710 - INSP
 ISO/IEC 17020
 Origineel verslag

Verslagnummer: 18/24062024/35881/1/1

Noeveren 152, 2850, Boom (België)

Type: Verkoop [Afd 8.4.2]

Elektrisch bord

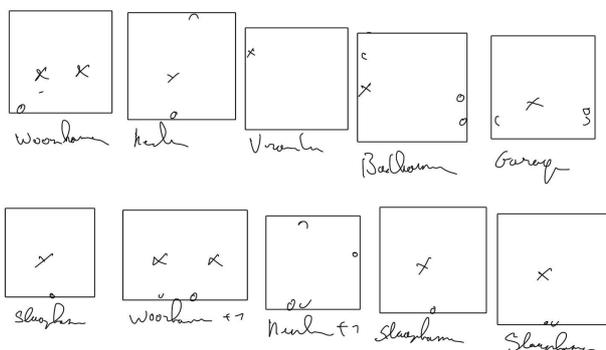
- Het verdeelbord is niet conform. – oAfd 5.3.5.1; oAfd 4.2.2.1.b
- Er is geen deur aan het bord. oAfd 4.2.2.3; oAfd 4.2.2.1.b; oAfd 5.3.5.1
- het eendraadsschema en situatieplan zijn niet aanwezig. – oAfd 3.1.2.1

- De beschermingsgraad van de ruimte moet ten minste IPXX-D zijn voor ruimtes publiek toegankelijk en IPXX-B voor gewone ruimtes. – oAfd 4.2.2.3
- Hoofddifferentieelstroombeschermingsinrichting is niet aanwezig. – oAfd 4.2.4.3

- De houders van de penautomaten zijn niet uitgerust met een kaliberstuk. – oAfd 5.3.5.5.a
- De sectie van de geleiders is niet conform. – oAfd 4.4.1.5; oAfd 5.2.1.2; Afd 8.2.1 – 8.2.2

- Elektrische componenten met open achterkant dienen te worden uitgevoerd met een plaatje.
- Het gebruik van kabels van het type VTMB, VTLB en/of VTLmB is verboden in de vaste installatie. - Hfdstk 2.7; Afd 5.2.7; Afd 5.2.9
